Cncelos

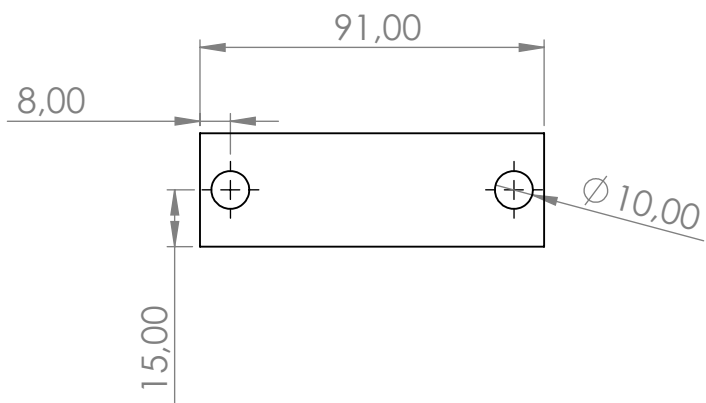
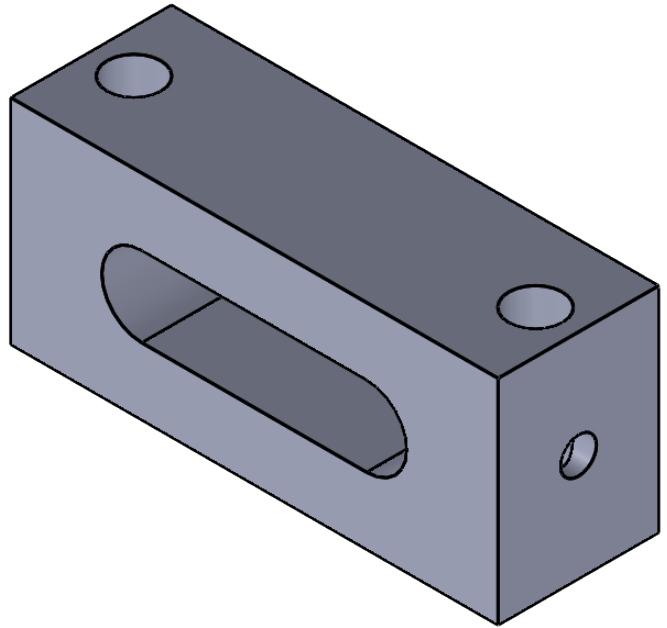
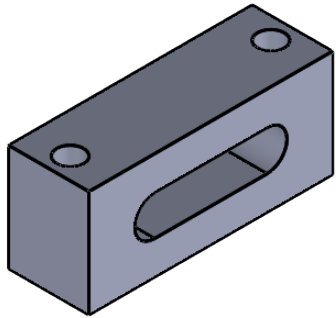
Ce filetage M8 passera par le trou Ø10?
Juste un côté ou les deux côtés?
